**AVIS RELATIF À LA PROTECTION
CONTRE LES EVENTUELS EFFETS NOCIFS ET NUISANCES
PROVOQUÉS PAR LES RAYONNEMENTS NON IONISANTS
GÉNÉRÉS PAR DES ANTENNES ÉMETTRICES STATIONNAIRES**

Commune : LIEGE - Exploitant : TELENET GROUP

Référence exploitant : LG2041F

Rapport n° 3770 / 2025

Figure 1 : Vue en plan des lieux de séjour et des points de contrôle

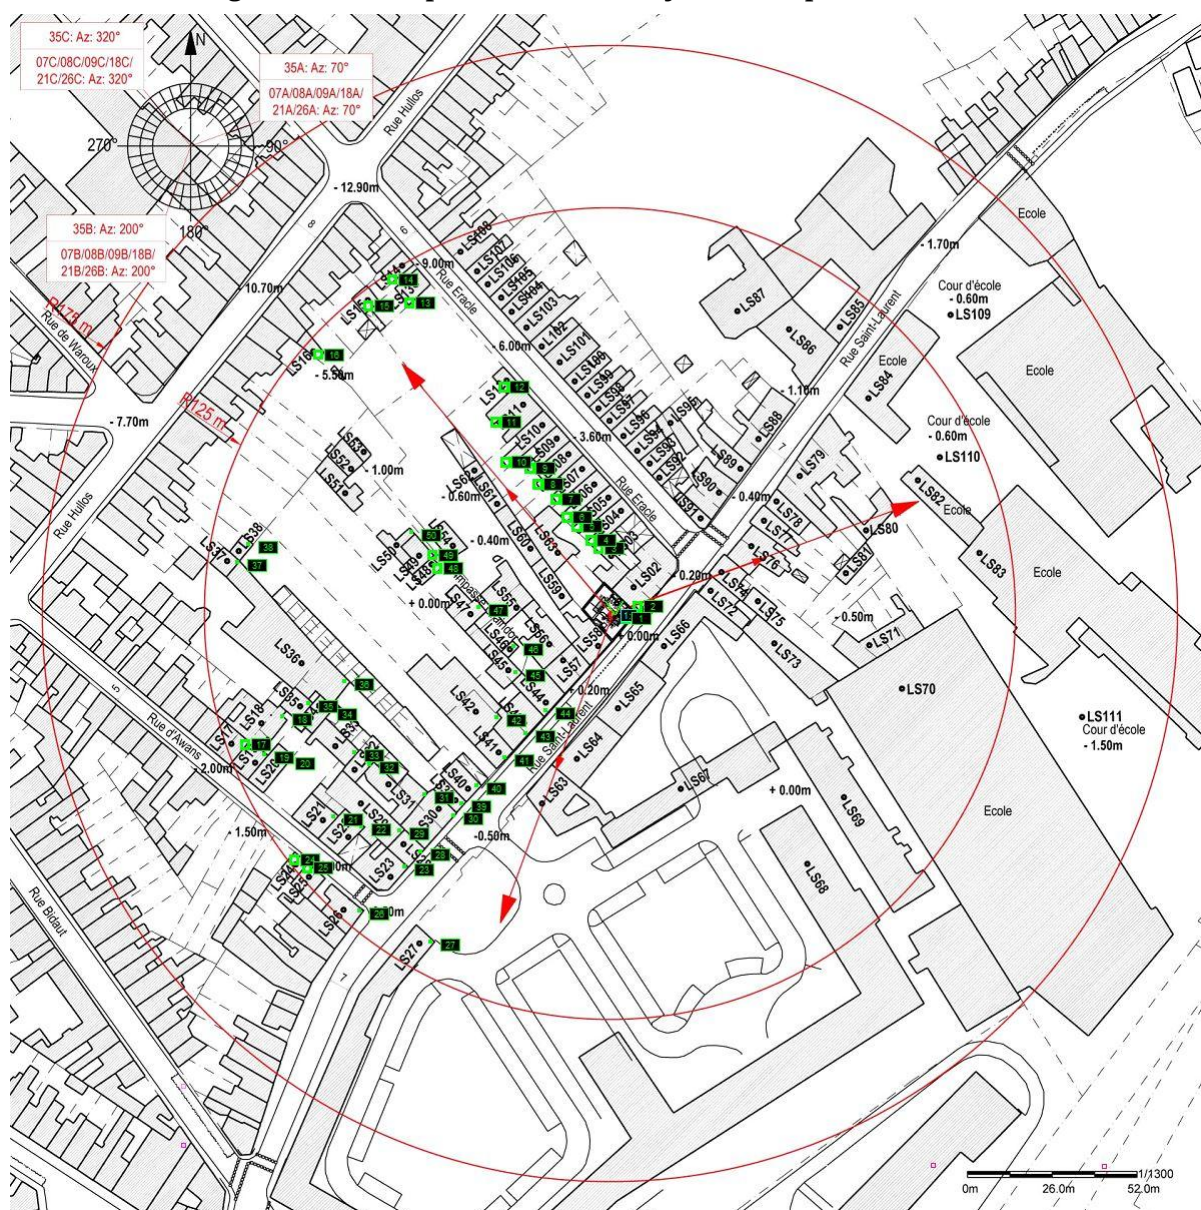
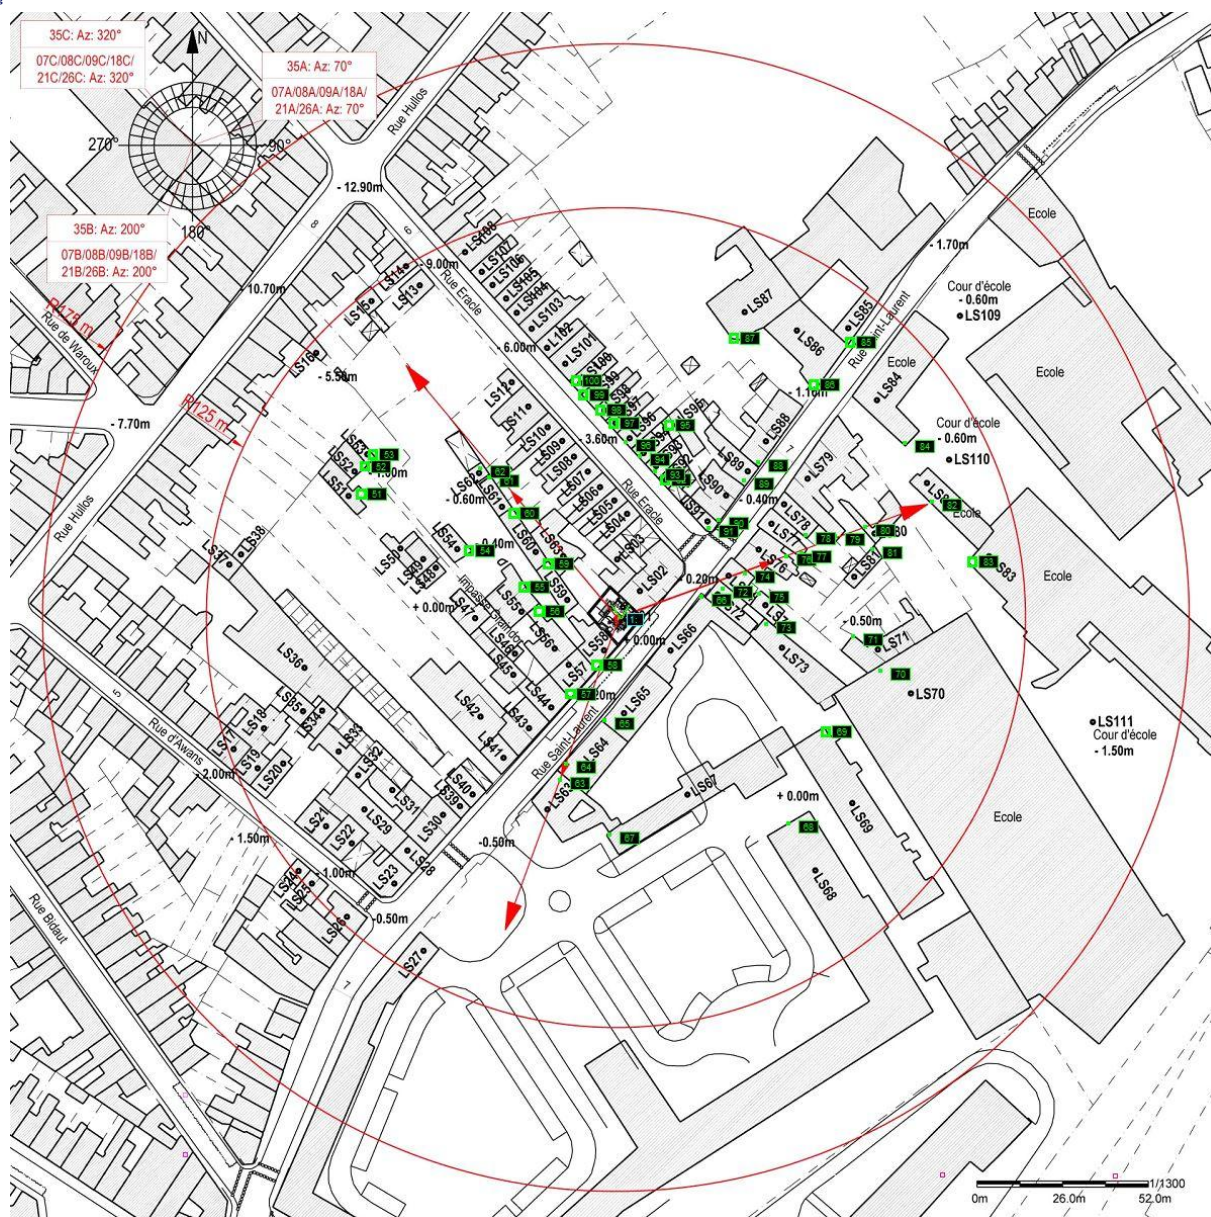
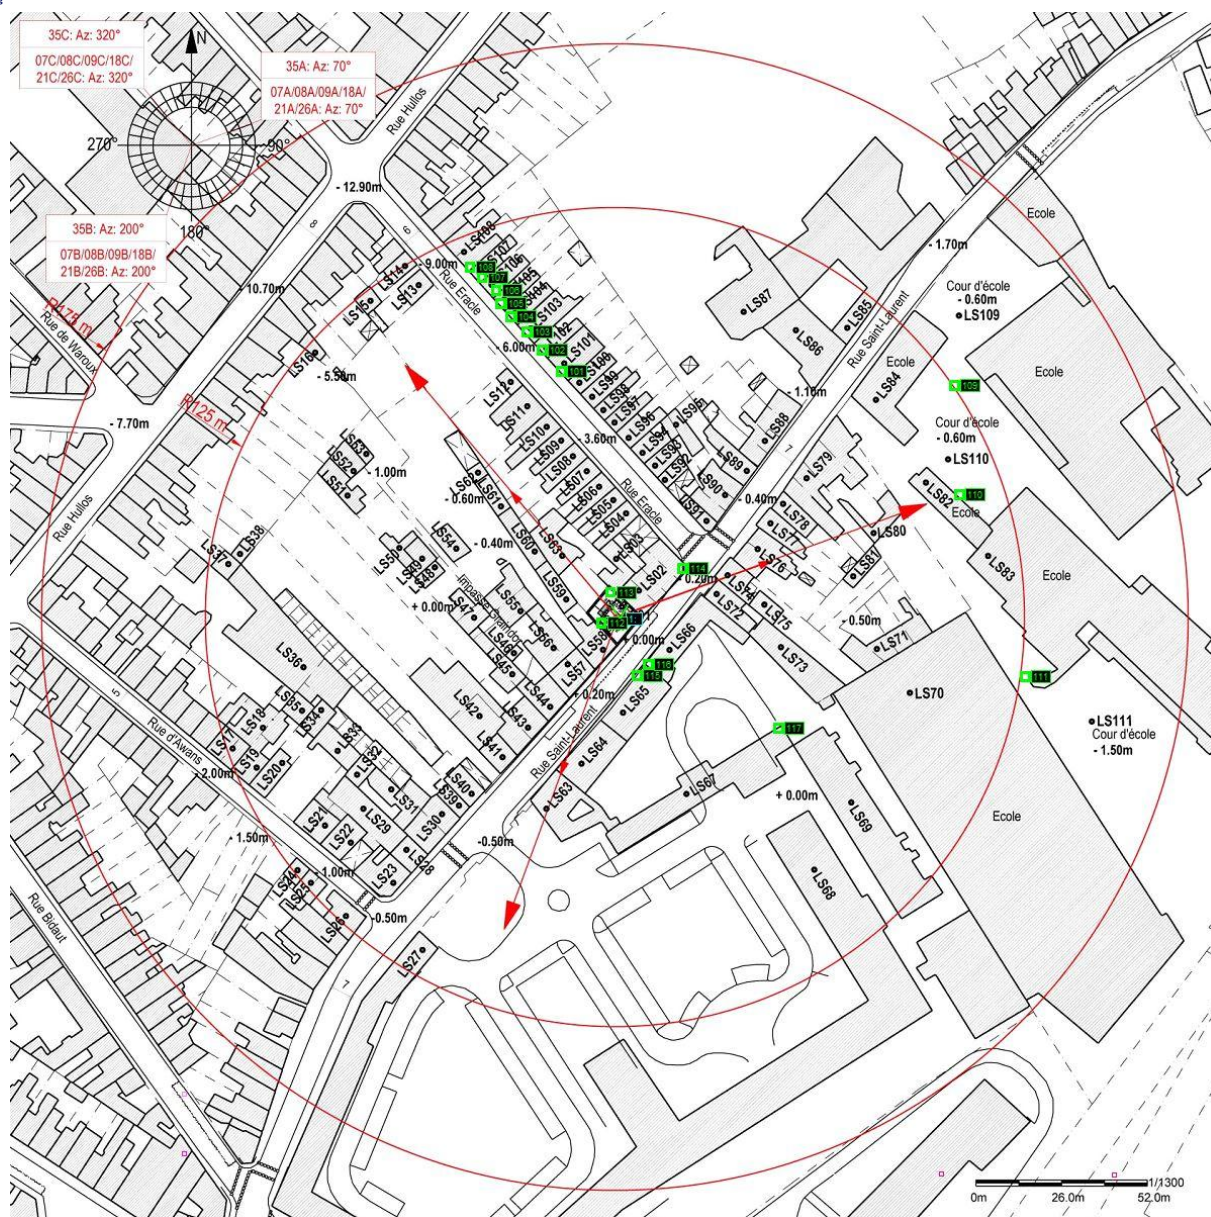
En ce qui concerne les antennes de l'installation mentionnées dans le tableau 1, la distance maximale à laquelle la limite pourrait être atteinte, à l'extérieur, est égale à 89,2 m. S'il n'y a pas de LS à une distance inférieure, les antennes respectent forcément la limite d'immission.

Dans le cas des LS situés à l'intérieur des bâtiments, une atténuation d'obstacle est prise en compte et il en résulte que la distance maximale à laquelle la limite pourrait être atteinte se réduit à 63,8 m.

Figure 2 : Vue en plan des installations d'antennes dans un rayon de 300 mètres autour de l'installation faisant l'objet de la demande d'avis

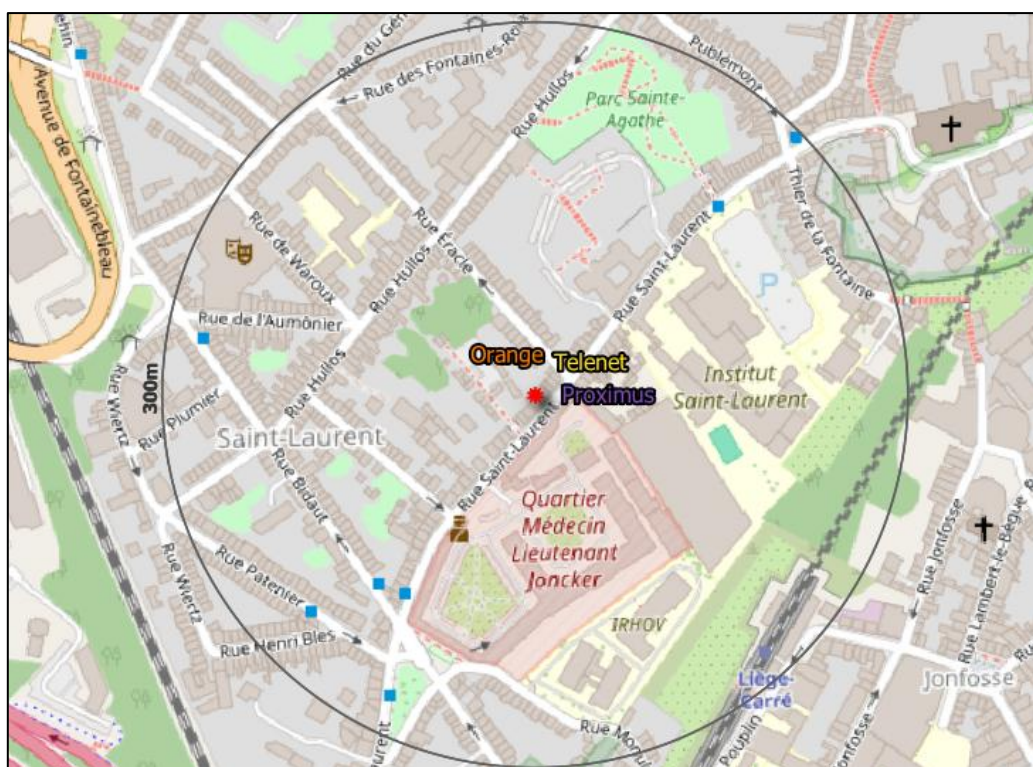
Compte tenu des considérations ci-dessus, il apparaît que l'intensité du rayonnement électromagnétique généré, dans les lieux de séjour situés dans un rayon de 300 mètres autour de l'installation référencée dans le paragraphe 2, par l'ensemble des antennes émettrices stationnaires de l'ensemble des exploitants du même site d'antennes émettrices stationnaires respecte la limite fixée à l'article 4, § 2 du décret.
